Dodatek č. 2

ke Smlouvě o dílo č. SML1028233

1. Smluvní strany uzavřely dne 30. 8. 2023 Smlouvu o dílo č. SML1028233, jejímž předmětem bylo plnění podlimitní veřejné zakázky s názvem „Výstupní – rekonstrukce uličního prostoru“ (dále jen „Smlouva o dílo“).

Změna během výstavby č. 2

PROTOKOL O STATICKÉ ZATĚŽOVACÍ ZKOUŠCE

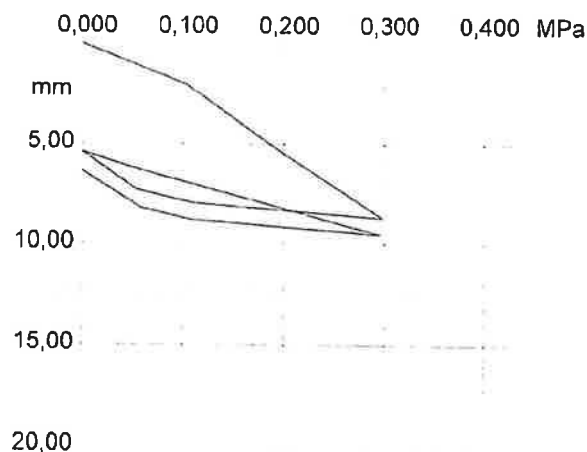
PŘÍČINA / DŮVOD: Během provádění dvou statických zátěžových zkoušek na úrovni zemní plně v ploše nových chodníků a cyklostezky byly naměřeny nevyhovující a nedostačující hodnoty požadované projektovou dokumentací. Na stavbu byl přivolán geotechnik stavby a jím byl navržen další postup sanace neúnosného podloží-odtěžení neúnosného podloží v tl.30 cm v celé ploše nových chodníků a cyklostezky a nahrazení tohoto nevhodného materiálu betonovým recyklátem. Tento návrh geotechnika byl odsouhlasen projektantem stavby. Všechny tyto práce a změny jsou naceněny v tomto ZL č. 8. Tento ZL č.8 se týká pouze I.etapy stavby.

Zkouška číslo	Situování zkoušky (staničení)	Modul přetvárnosti [MPa]		Poměr $E_{def,2}/E_{def,1}$	Vyhodnocení
		$E_{def,1}$	$E_{def,2}$		
6010	Zemní pláň Km 0,163 – pravý chodník	6,0	16,1	2,68	Nevyhovuje

Statická zatěžovací zkouška provedená v úrovni zemní pláně chodníku *prokázala* v kontrolním místě požadovanou hodnotu modulu přetvárnosti $E_{def,2} \geq 30 \text{ MPa}$. Vzájemný poměr příslušných modulů přetvárnosti $E_{def,2}/E_{def,1}$ nebyl též stanoven v požadovaných mezích. Na základě dosažených výsledků zatěžovací zkoušky geotechnik zhotovitele stavby konstatuje, že *únosnost a míra zhutnění zemní pláně je v kontrolovaném úseku nevyhovující a proto se doporučuje provést odtěžení neúnosných zemin v úrovni aktivní zóny o mocnosti 0,3m a nahradit vhodným materiálem např. betonový recyklát, štěrkodrt' ŠD 0/63 apod.*

1) VCP - nová položka - sanace neúnosného podloží v tl.30 cm - chodník a cyklostezka + dopravy a přesuny - v ploše 2252 m² - celkem: **675,6 m³**

**Výstupní – rekonstrukce uličního
prostoru**
SO 464 - přípolož Města

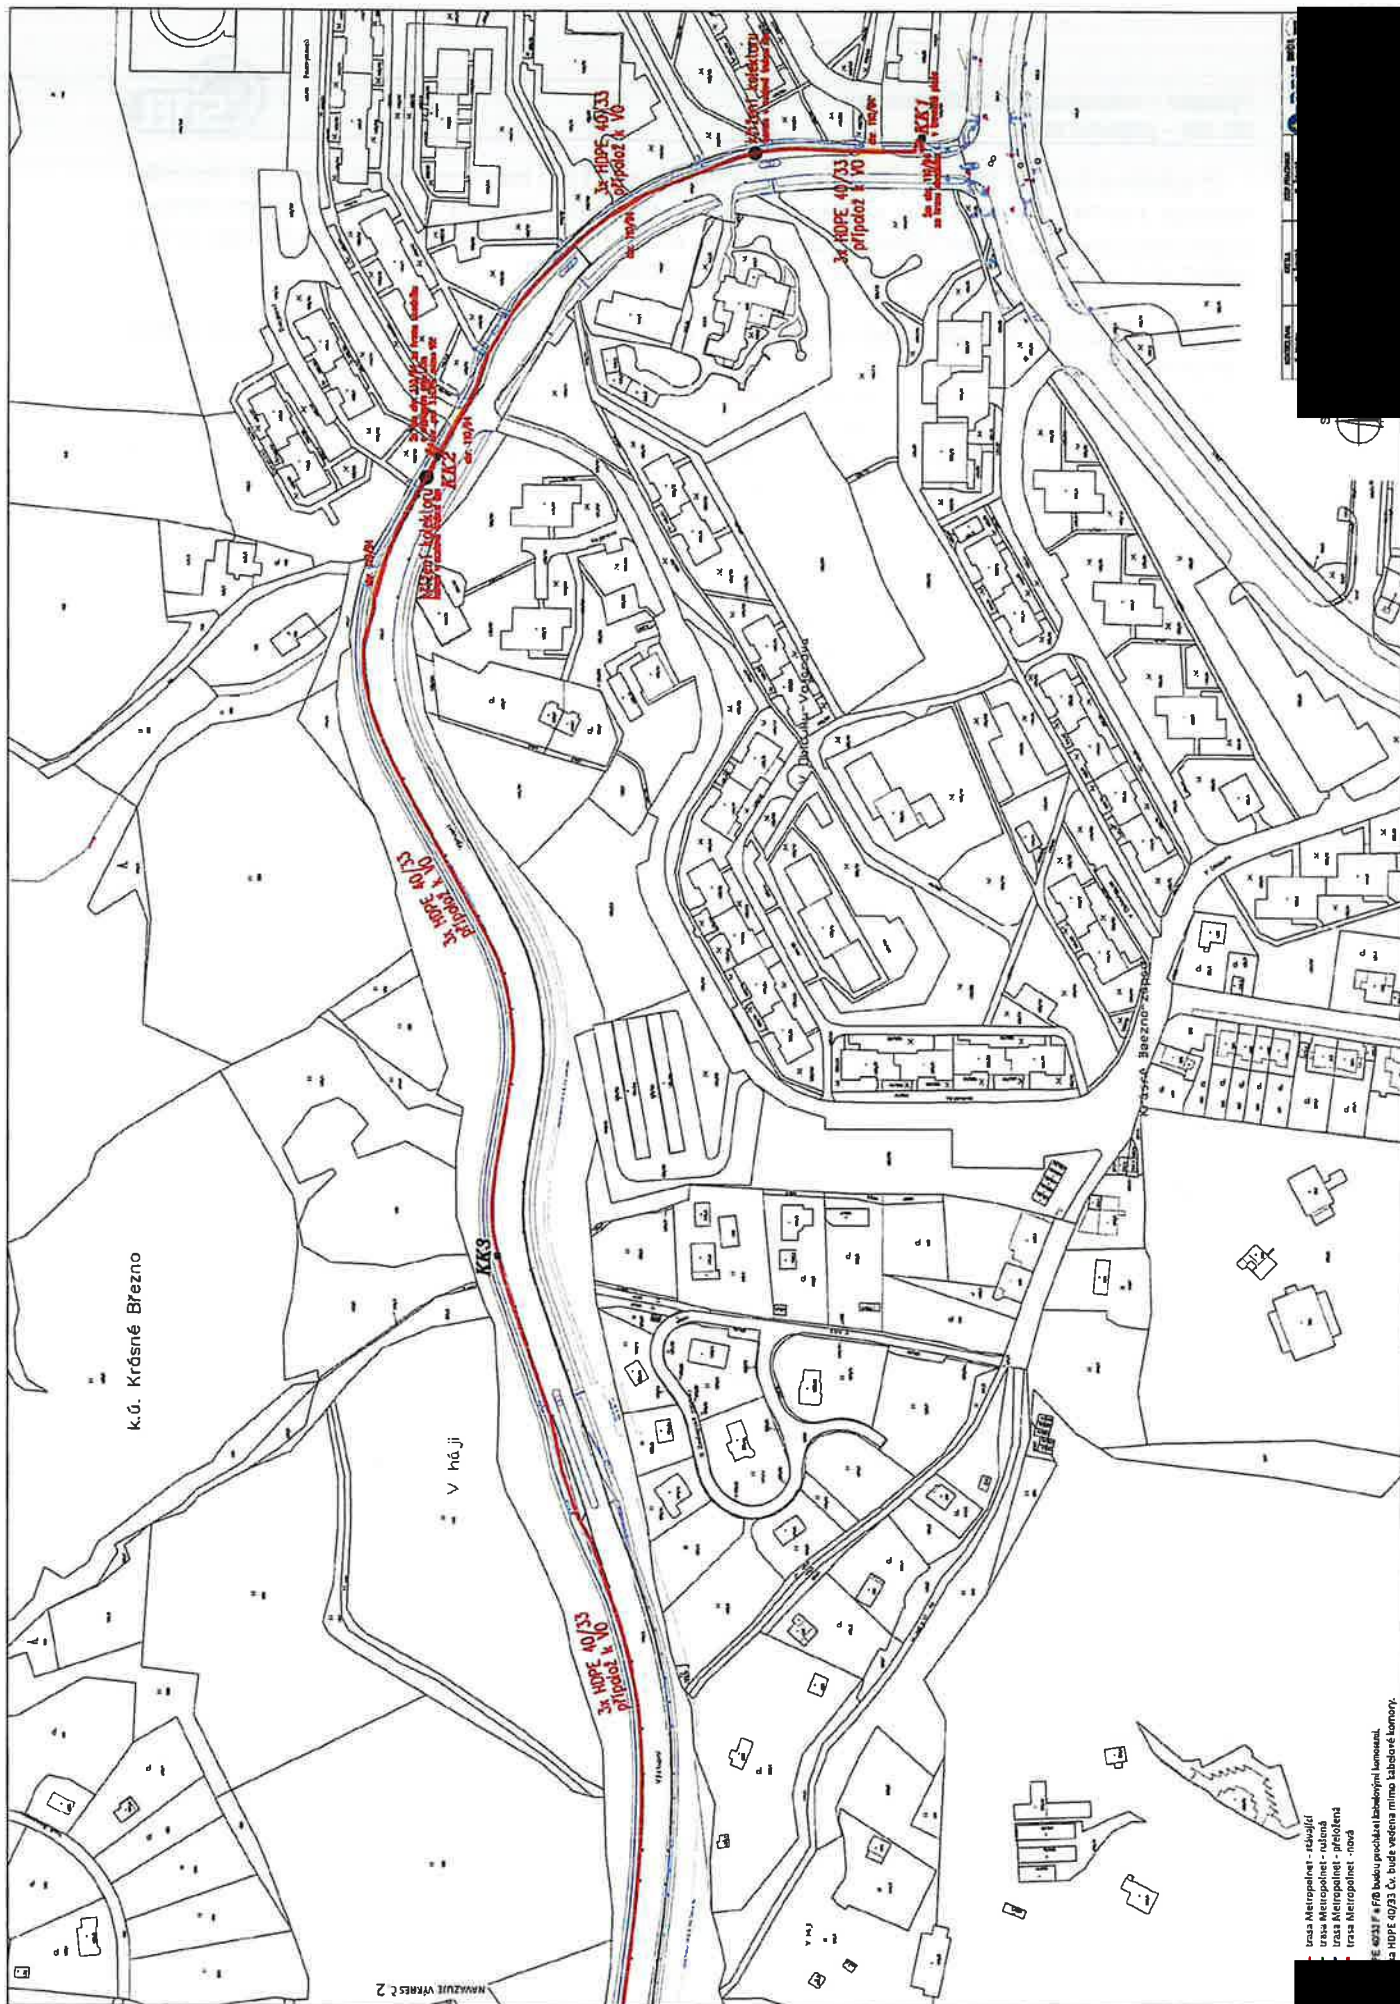
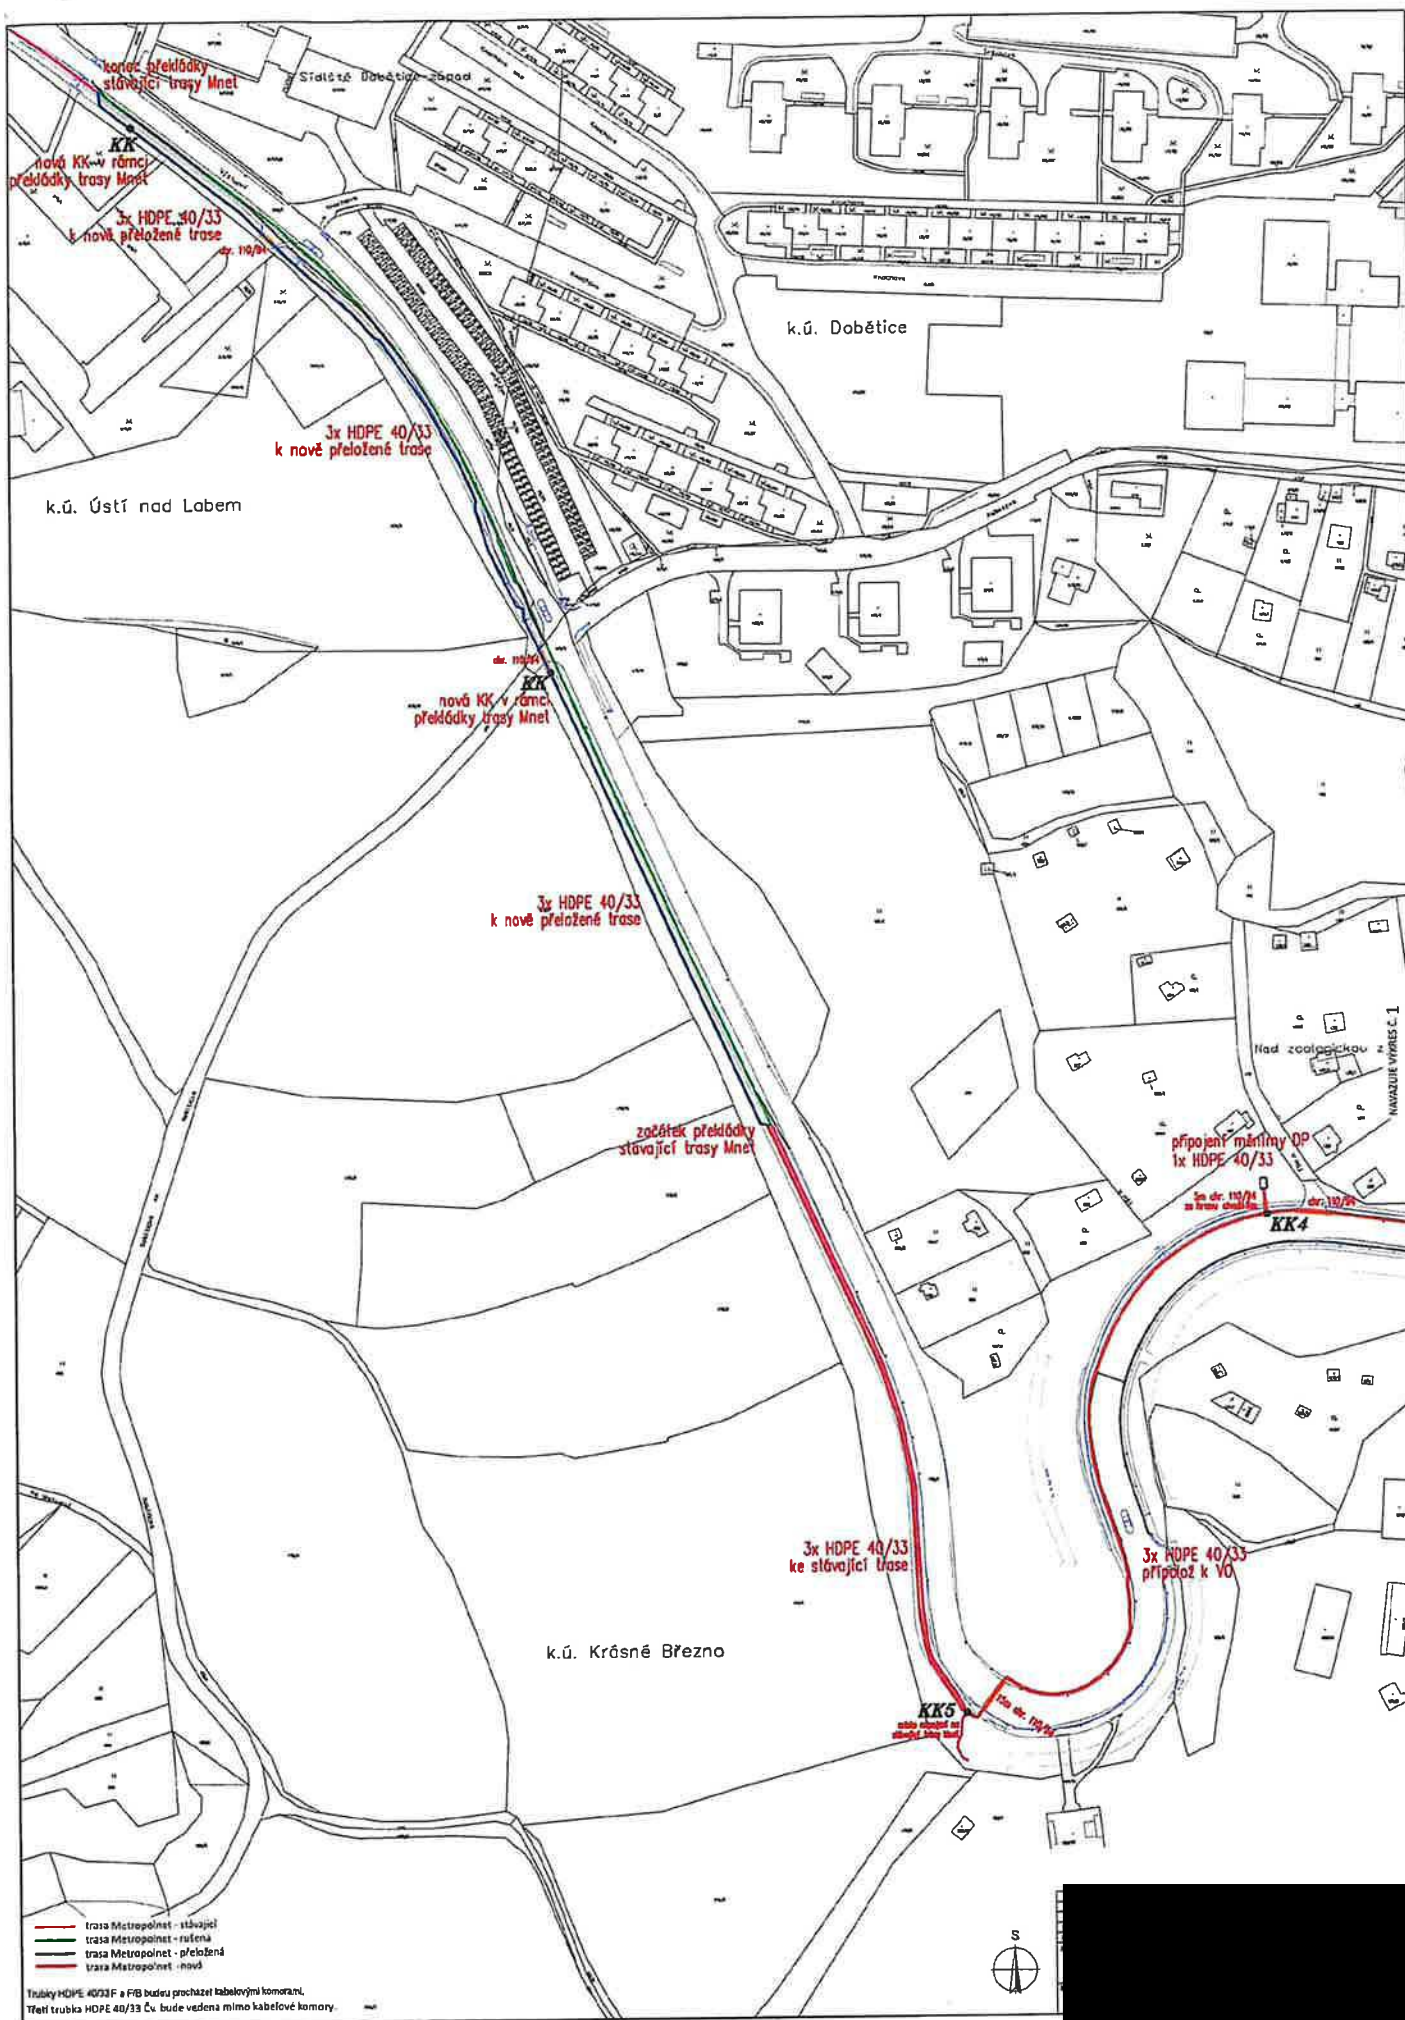
PŘÍČINA / DŮVOD: Na základě požadavků správce inženýrských sítí společnosti Metropolnet a investora stavby dojde v rámci stavby k položení nových kabelových tras a chrániček v rámci výkopu pro veřejné osvětlení stavby. Výkop pro veřejné osvětlení bude rozšířen o 45 cm a k veřejnému osvětlení bude do výkopu položena 2 x chránička HDPE 40/33 pro Metropolnet-modrá a zelená a 1 x chránička HDPE 40/33 pro Statutární město Ústí n.L.-červená. Obě tyto chráničky HDPE 40/33 budou zasypany ve 30 cm vhodného zásypu a ochráněny zákrytovými deskami ve dvou řadách. Celkové délky a výměry jsou předpoklad dle staničení a zaměření. Tyto výměry budou upřesněny na základě geodetického zaměření kabelových tras. V rámci I.etapy dojde k vybudování 2 ks kabelových komor z důvodů napojení etap výstavby a finálního protažení optických kabelů do připravených chrániček, do těchto komor budou zavedeny pouze HDPE pro Metropolnet. Základy sloupů trakčního vedení budou narozdíl od kabelů VO chráničkami HDPE obklopeny a vedeny mimo základ TV-cca 6 bm délky navíc kolem 1 ks základu TV. Tyto práce naceněné v ZL č.9 se týkají pouze I.etapy stavby-staničení cca 0,000-0,325 TK. Všechny tyto práce a známe skutečnosti jsou součástí tohoto ZL č.9.

V rámci rekonstrukce uličního prostoru ulice Výstupní, v Ústí nad Labem, budou k prvkům veřejného osvětlení připoloženy 3 trubky HDPE 40/33 pro datovou síť. Tyto trubky budou v majetku Města Ústí nad Labem pro budoucí využití. Tyto tři trubky HDPE 40/33 budou položeny v celém úseku rekonstrukce, tedy od ulice Neštémická po Střední průmyslovou školu (Výstupní 3219/2).

Trubky HDPE 40/33 budou uloženy do kabelového lože tl. 10cm a zasypány vrstvou tl. 10cm. Nad prvky bude uložena plastová krycí deska a po částečném zásypu výstražná fólie. V místě přechodů přes vozovku, vjezdy a pojezdové plochy, budou trubky HDPE 40/33 zataženy do korugované chráničky Novotub 110/94.

V souběhu se silovým kabelem veřejného osvětlení bude dodržen odstup dle ČSN-73-6005 min. 30cm, což povede k rozšíření kynety původního výkopu pro veřejné osvětlení.

Křížení podzemního kolektoru THMU bude provedeno horem – společně s trasou veřejného osvětlení. V celé délce zásahu do ochranného pásma kolektoru budou trubky HDPE zataženy do ocelové chráničky. Ocelová chránička bude délky 8m na každý případ křížení a bude s povrchovou úpravou žárového pozinku. Lze použít trubku s vnitřním průměrem alespoň 110mm, nebo několik menších. Křížení kolektorů bude provedeno za splnění podmínek jeho správce – THMU.

NÁZEV ZMĚNY / ROZPOČTU : **Záměny konst.vrstev komunikací v místě rozšíření silnice**

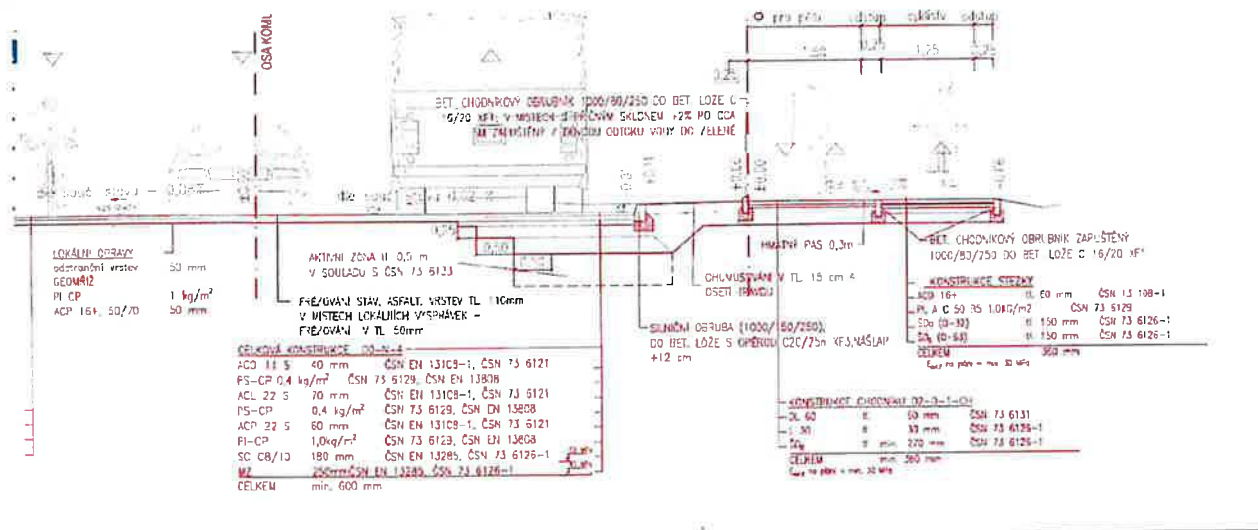
PŘÍČINA / DŮVOD: Z důvodu toho, že stavba bude převážně probíhat v deštivých obdobích (podzim 2023, zima 2023, jaro 2024, léto 2024, podzim 2024, zima 2024) bylo domluveno s geotechnikem stavby, investorem a projektentem, že dojde k záměně nových konstrukčních vrstev komunikace v místech rozšíření nové komunikace. Projektem původně uvažovaná mechanická zemina tl. 250 mm bude nahrazena betonovým recyklátem t. 250 mm v celé ploše nově uvažovaných rozšíření komunikace. Mechanická zemina je podmíněně vhodný zásypový materiál, jehož podmínka je, že musí být použit pouze v suchém období bez deště, což je na této stavbě nemožné dodržet a stavbu by to z důvodů čekání na vhodné klimatické podmínky protáhlo a prodražilo. Z tohoto důvodu byl zvolen tento postup a záměna konst.vrstev. Všechny tyto změny a práce jsou součástí tohoto ZL č.11. Tento ZL č.11 je zpracován na celou stavbu.

1) VCP - nová položka - betonový recyklát tl. 250 mm - nákup, doprava, zhutnění - celková plocha: 3 834 m2

2) MNP - odpočet stávající položky č.36 SO 101 - celkem: 3 834 m2

NÁZEV ZMĚNY / ROZPOČTU : **Dobavie úprav VO+ uzemnění trakce MHD-1.etapa**

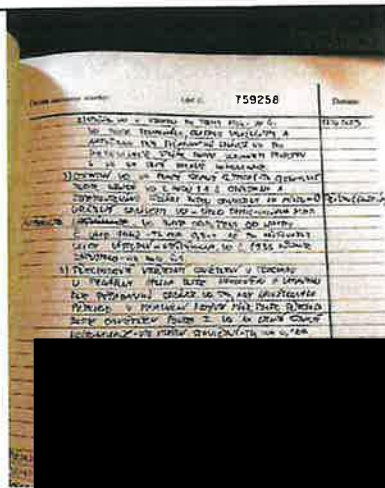
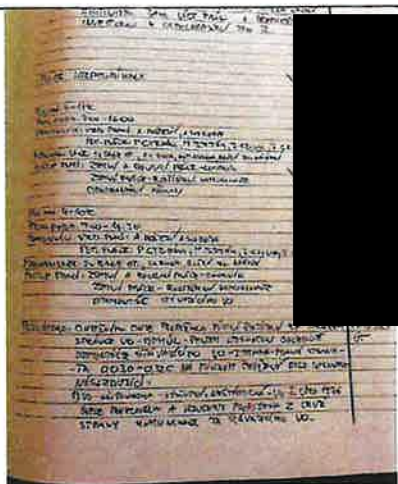
PŘÍČINA / DŮVOD: Na základě požadavků správce VO-DPMÚL muselo dojít v rámci stavby z důvodu zachování osvětlení a svítivosti v nočních hodinách k úpravám a přepojení stávajících sloupů VO. V rámci stavby došlo k demontáži pravé strany VO ve směru staničení v TK cca 0,030-0,350, čímž došlo ke snížení svítivosti, která vyvolala tyto dočasné úpravy a přepojení. Lampa v křižovatce Výstupní x Neštěmická byla vzduchem přepojena z levé strany komunikace na stranu pravou pomocí kabelu. Na lampu byl namontován delší výložník, aby došlo k potřebnému osvětlení. Stejným způsobem byla dočasně napojena lampa na pravé straně komunikace u vjezdu do firmy ATOK, která byla také vzduchem propojena z levé strany komunikace. Přechodové svítidlo u přechodu u pekárny Aplika bylo přetočeno a nakloněno tak, aby dostatečně osvětlilo přechod. V rámci stavby došlo také k uložení 15 m zemnicího pásku a proběhly přípravy pro uzemnění stožáru TV č.2 na kterém bude dělič trakčního vedení. Tyto práce proběhly dle zadání a přání DPMÚL-trakční vedení. Všechny tyto práce a úpravy jsou součástí tohoto ZL č.13 a byly provedeny po domluvě a na přání správce VO-DPMÚL a týkají se pouze pravé strany I.etapy-tzn. 1/2 I.etapy.

- 1) VCP - kabel CYKY J 3x1,5 - položka z SoD - materiál + práce - celkem: **58 m**
- 2) VCP - zemnicí pásek - FeZn 30 x 40 - nová **položka** z SoD - materiál + práce - celkem: **15 m**
- 3) VCP - odpojení starého vedení, přepojení odboček - celkem **2 h**
- 4) VCP - montáž a úprava výložníků - celkem **2 h**
- 5) VCP - montáž svodidel s přívodem - celkem **2 h**
- 6) VCP - připojení svítidla a elektrovýbroje stožáru - celkem **2 h**
- 7) VCP - práce **plošiny/autojeřábu** - celkem **12 h**
- 8) VCP - demontáž starých stožárů - celkem **12 h**
- 9) VCP - demontáž svítidel - celkem **2 h**
- 10) VCP - demontáž výložníků - celkem **2 h**
